Title - Sujet INSTALLATION OF ALARM SYSTEM	
Solicitation No. - N° de l'invitation 21120-183634/A	Amendment No. - N° modif. 004
Client Reference No. - N° de référence du client 21120-18-2743634	Date 2018-03-22
GETS Reference No. - N° de référence de SEAG PW-\$\$HN-445-74412	
File No. - N° de dossier hn445.21120-183634	CCC No./N° CCC - FMS No./N° VME
Solicitation Closes - L'invitation prend fin at - à 02:00 PM on - le 2018-04-05	Time Zone Fuseau horaire Eastern Daylight Saving Time EDT
F.O.B. - F.A.B. Plant-Usine: <input type="checkbox"/> Destination: <input checked="" type="checkbox"/> Other-Autre: <input type="checkbox"/>	
Address Enquiries to: - Adresser toutes questions à: Ladouceur, Joanne M.	Buyer Id - Id de l'acheteur hn445
Telephone No. - N° de téléphone (819) 420-0340 ()	FAX No. - N° de FAX () -
Destination - of Goods, Services, and Construction: Destination - des biens, services et construction:

La présente modification 004 vise à répondre à une demande de fournisseur. Voici la question et la réponse :

Énoncé des travaux – Système d'alarme pour les ARS – Région des Prairies

Établissement d'Edmonton pour femmes

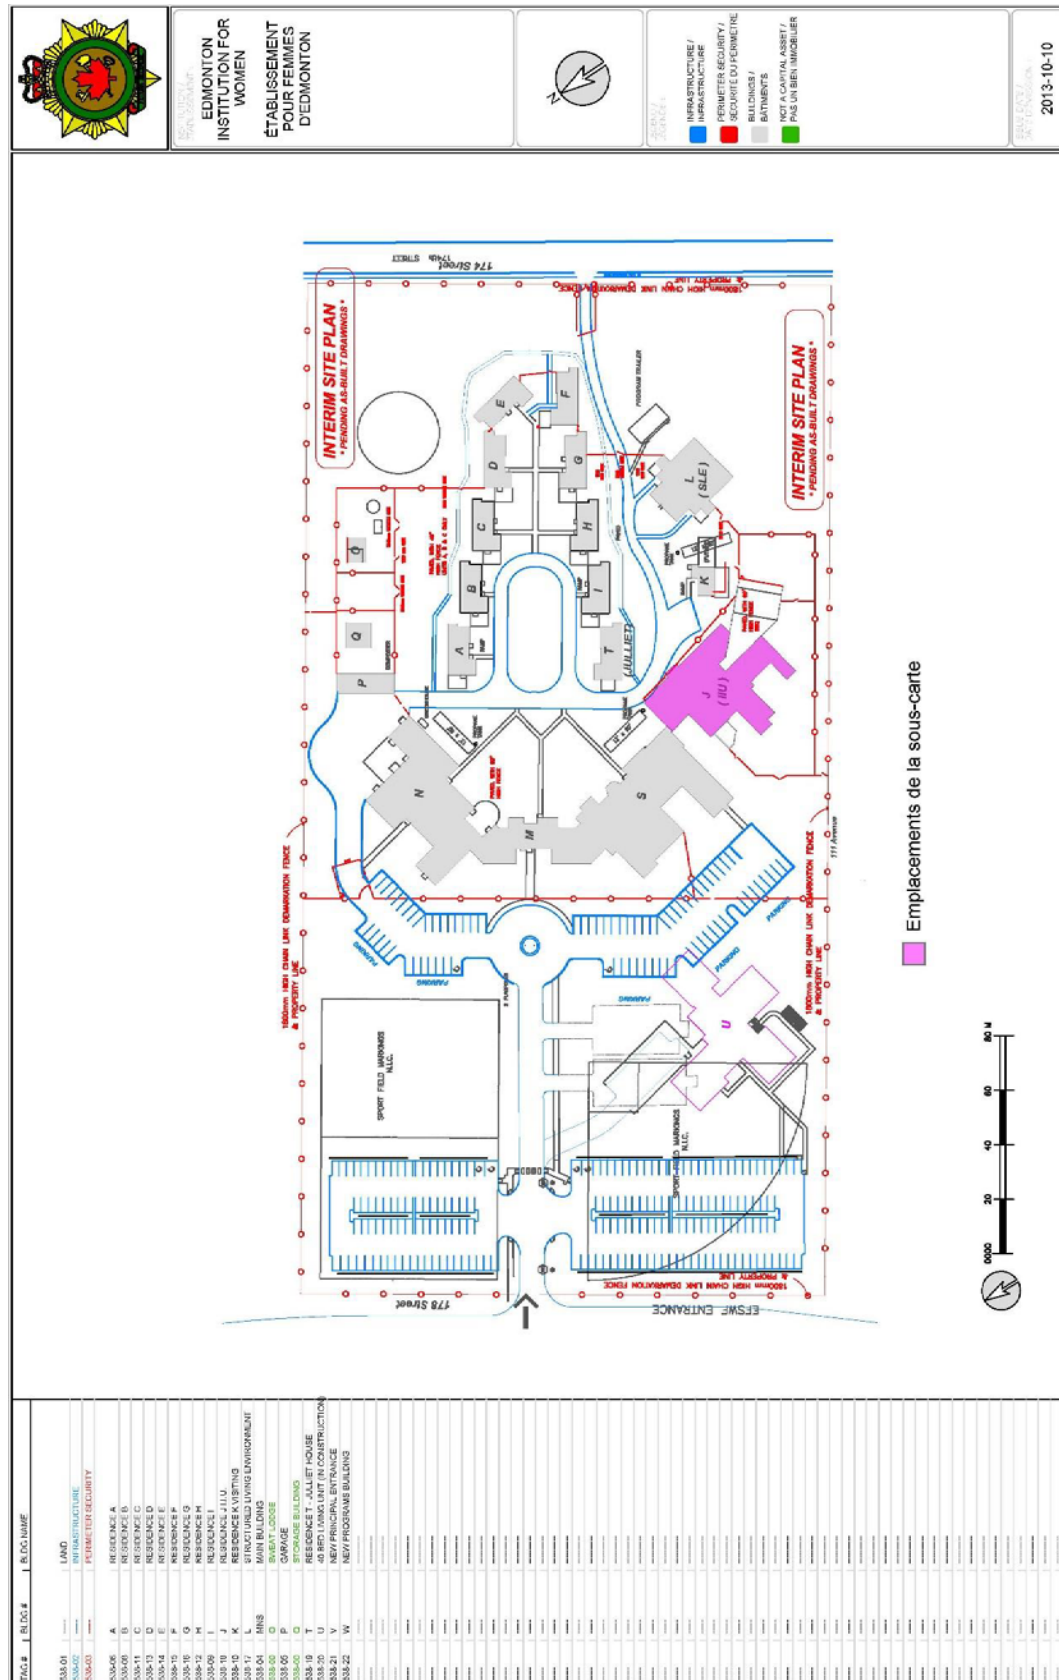
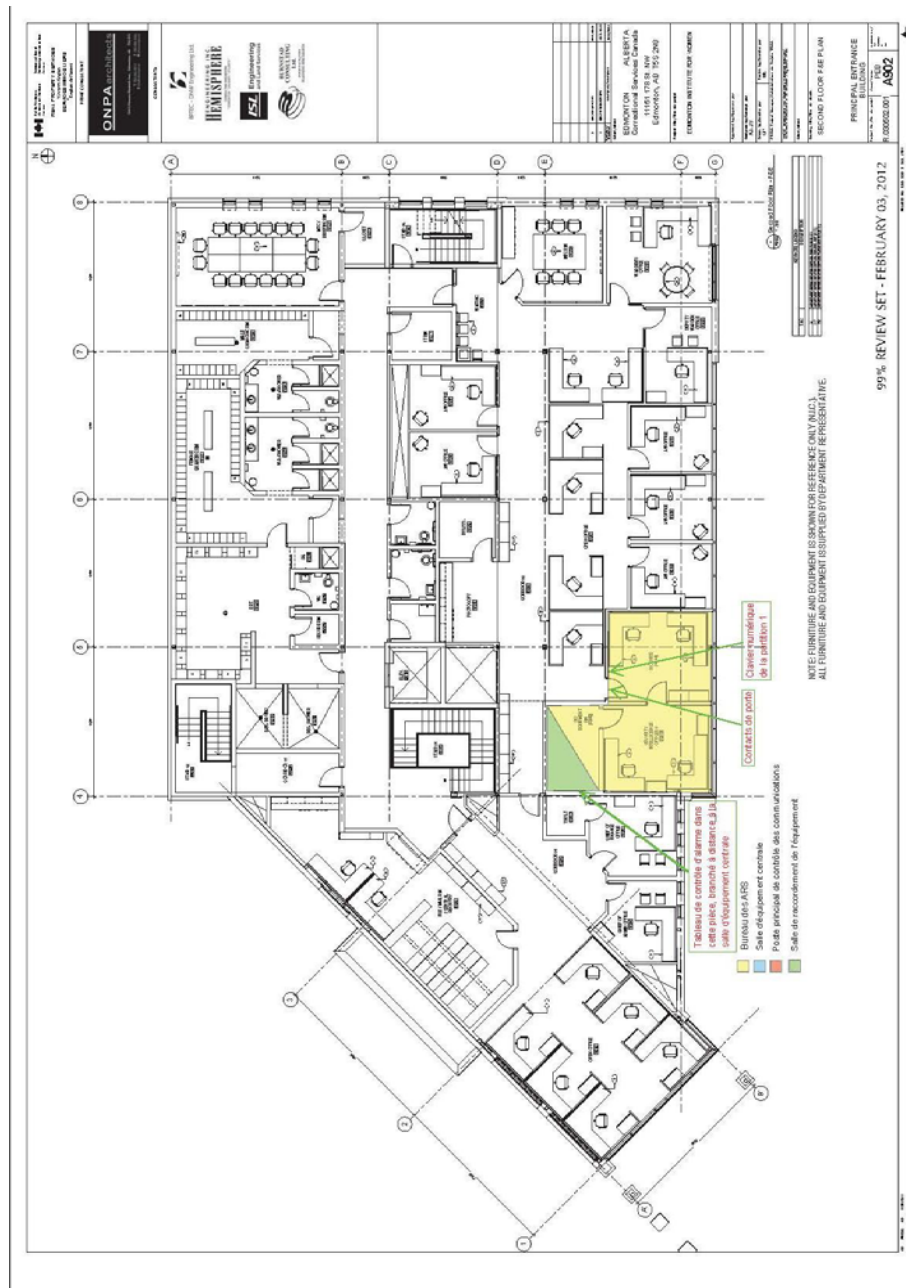
Question : Systèmes d'alarme SIO- Les pages 38, 39, 40 de la région des Prairies sont étiquetées à déterminer si on s'attend à une liste mise à jour avant la date de clôture?

Réponse : Voir ci-joint.

Une partition
Un clavier numériques
Un contacts de porte
Trois pièces
Tableau d'alarme dans la partition
